„Výstavba pavilonu D“

VYSVĚTLENÍ ZADÁVACÍ DOKUMENTACE – 2. KOLO UŘ

Vysvětlení zadávací dokumentace (09)

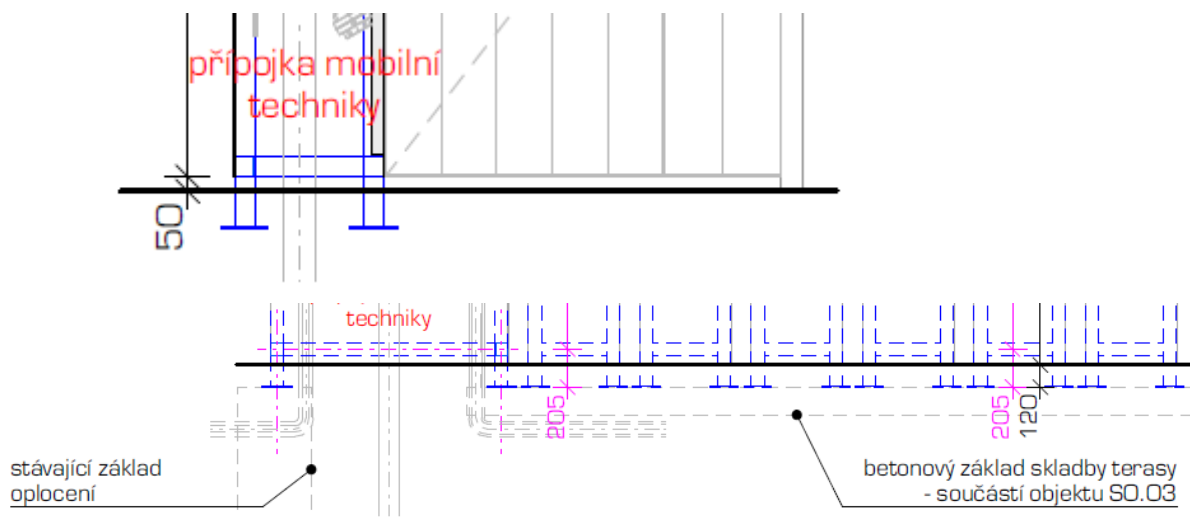
Dotaz č. 30: Ve výkazu výměr SO.10 jsou uvedeny tyto položky.

1	LED pásek 230V/3000K/4,8W/m (venkovní)	m	25,00
4	"V1" - zemní vestavné svítidlo 12W LED	ks	3,00

Tyto svítidla nejsou uvedena v knize svítidel, nejsou tedy známy bližší požadavky na technické a designové parametry.

Žádáme zadavatele o doplnění podrobnějších technických a designových parametrů tak, aby mohl uchazeč výše uvedené položky relevantně ocenit.

Odpověď č. 30: LED pásek je pouze LED pásek bez svítidla a jeho parametry jsou popsány.

List se specifikací zemního vestavného svítidla V1 byl doplněn.
